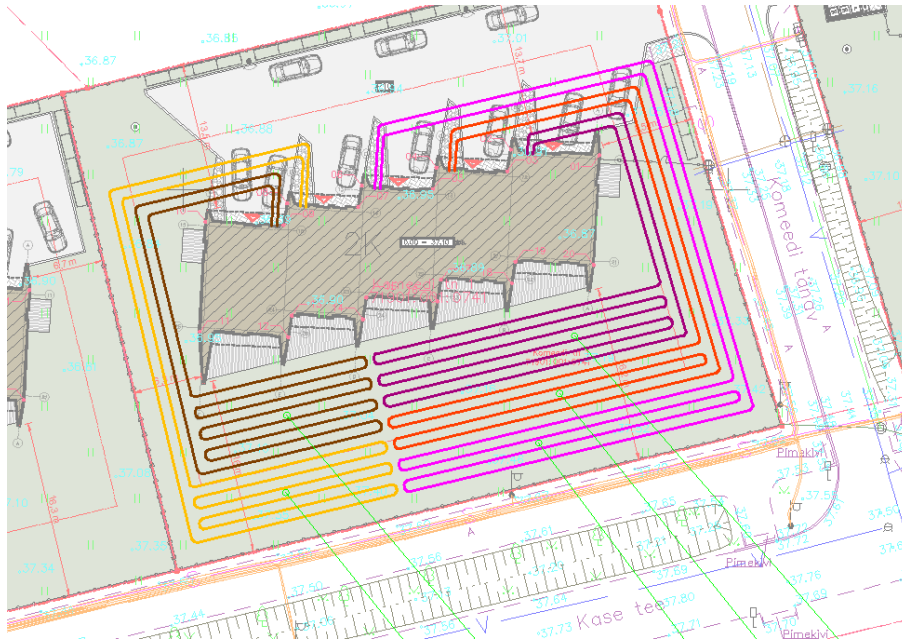
1. Kinnistutel jääb maakontuuri jaoks liiga vähe ruumi, et tagada maasoojuspumpade normaalne töörežiim. Kas peame pakkumuse koostamisel ikkagi lähtuma projektdokumentatsioonist või tuleb arvestada mõne alternatiivse lahendusega?

Vastus: Igale korterile oli ettenähtud Maasoojuspump võimsusega ~5kW, sel juhul on kontuuri pikkus 300...350m (aga see sõltub pinnasest).

Maakontuuri täpse pikkuse ja konfiguratsiooni määrab väliskontuuri paigaldav ettevõtte vastavalt soojuspumba tehnilistele andmetele.

Pakutud liigikaudne konfiguratsioon ja ala on kantud asendiplaanile.
